工事竣工期間伸長許可申請書に関する補足説明（ご回答）

上関原子力発電所

追加地質調査計画について

意見聴取会等における専門家の意見及び調査項目

① 熊毛断層調査位置図 (樋口)

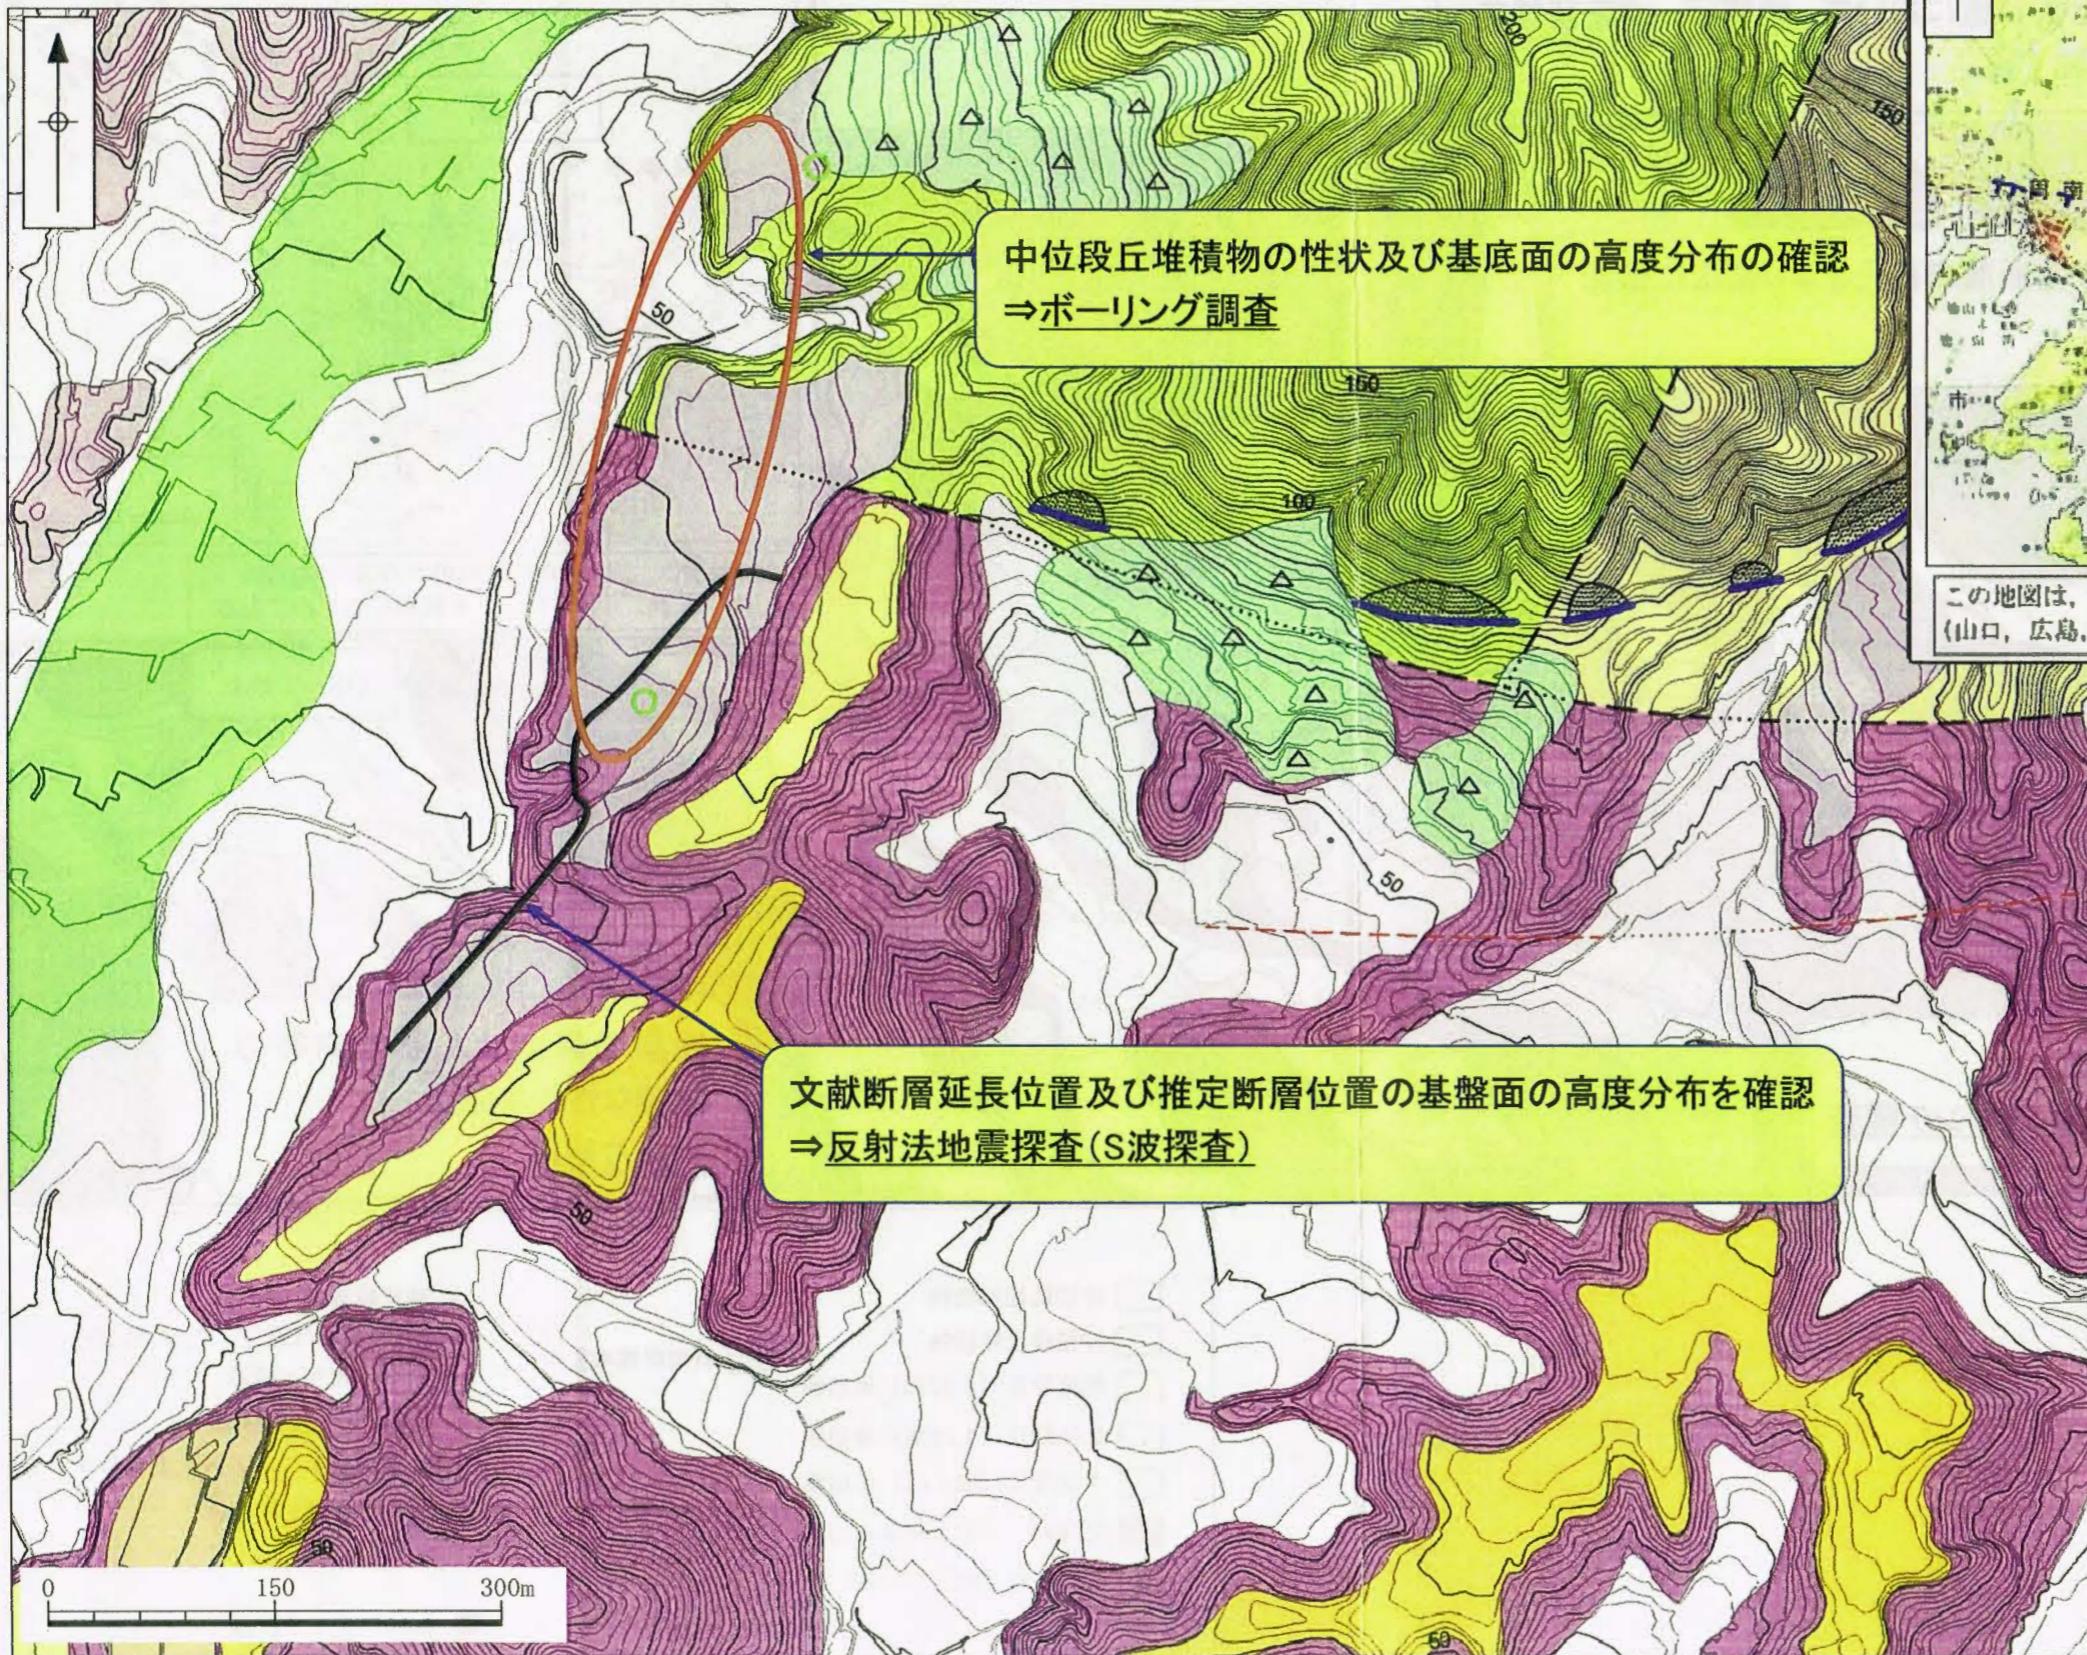
指摘番号 1-12

推定断層位置及び文献断層延長位置において、中位段丘堆積物の分布状況を確認することにより、断層の活動性評価を行う。

③ 大河内断層調査位置図（大蔵）

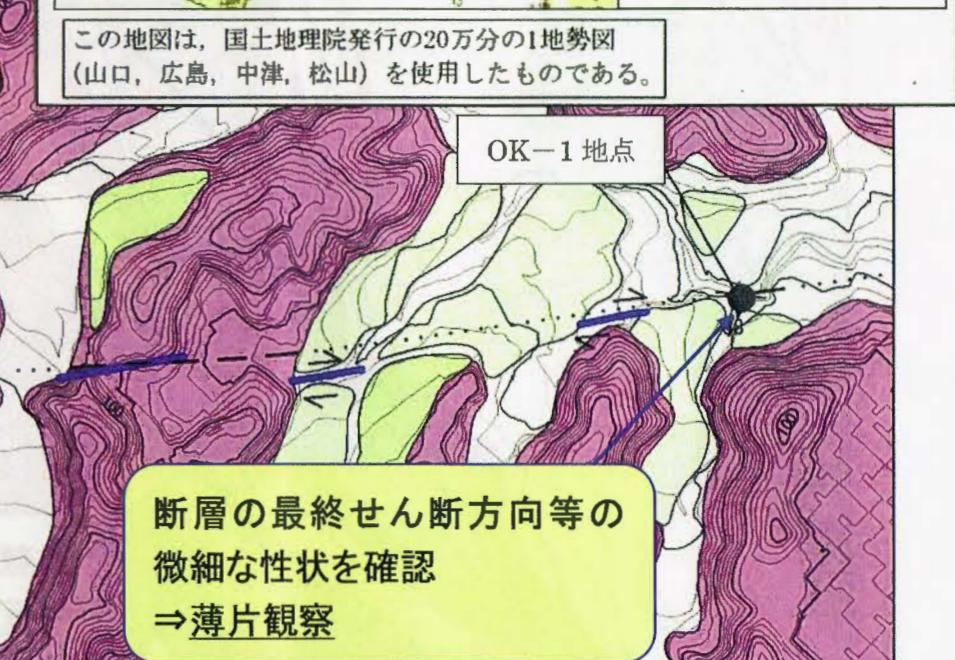
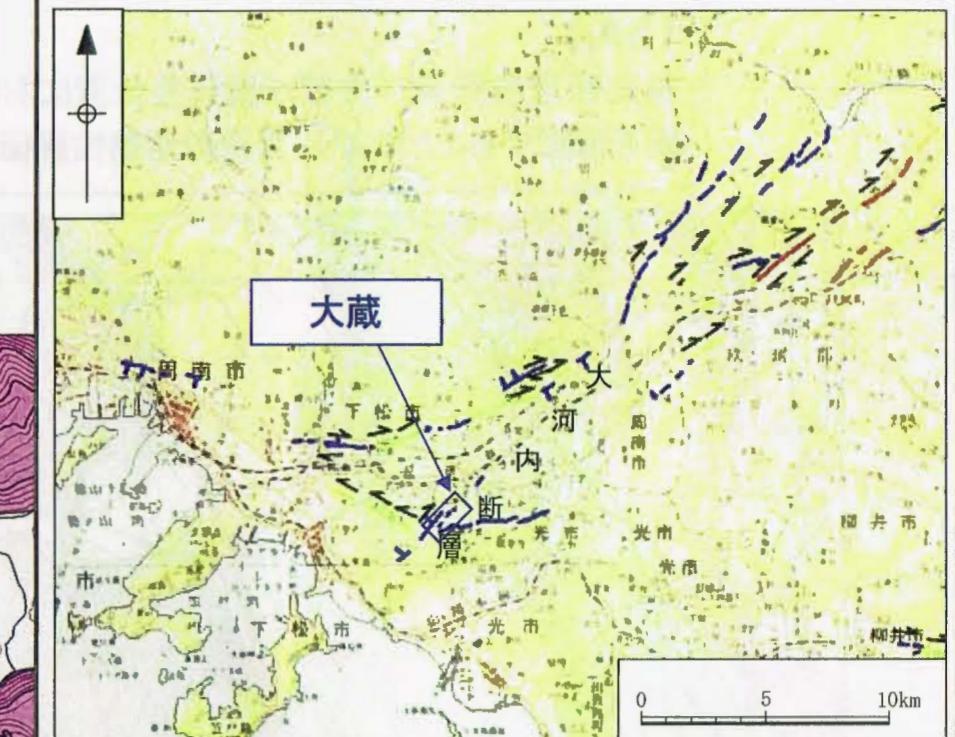
指摘番号 1-7, 1-8, 1-13, 1-14, 1-15

推定断層位置において断層と中位段丘堆積物の関係を直接確認することにより、断層の活動性評価を行う。
また、変動地形・リニアメント延長位置において、地質データを補強することにより、断層の存否を確認する。

変動地形・リニアメントに対応する断層の存否をより幅広に確認
⇒剥ぎ取り調査範囲の拡大

④ 大河内断層調査位置図（大江）

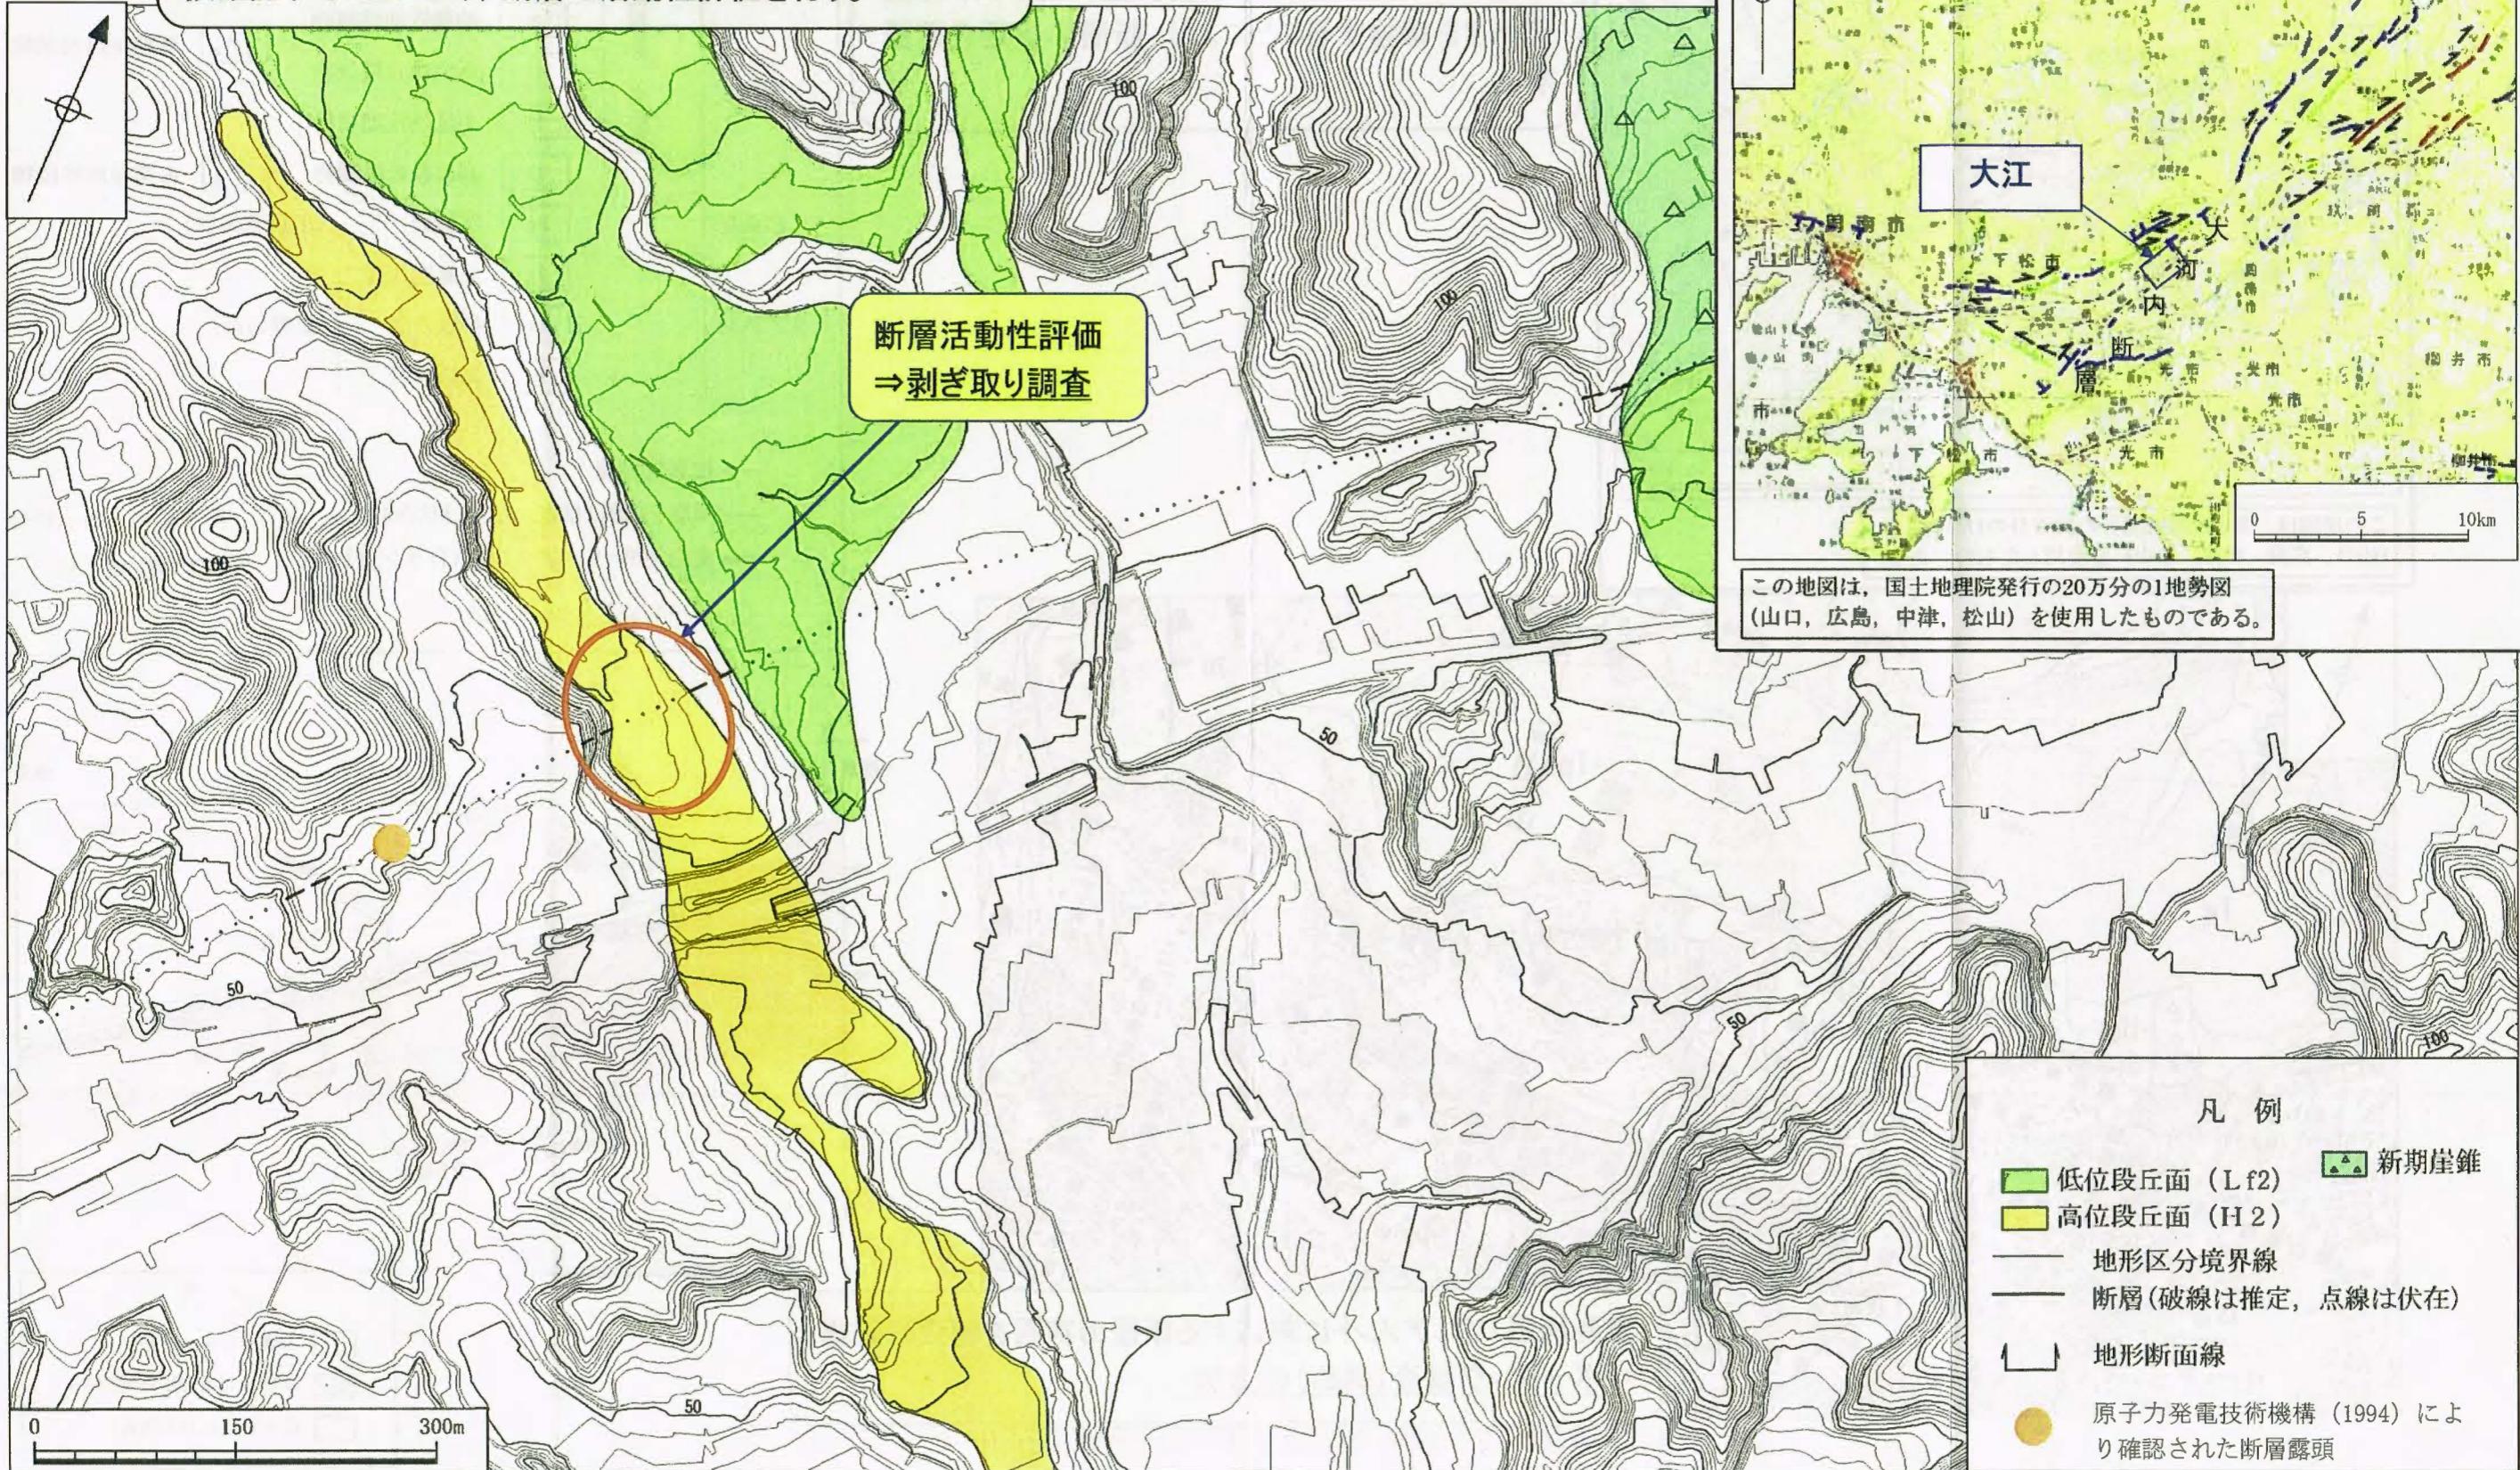
指摘番号 1-10, 1-11

推定断層位置において断層と高位段丘堆積物の関係を直接確認することにより、断層の活動性評価を行う。
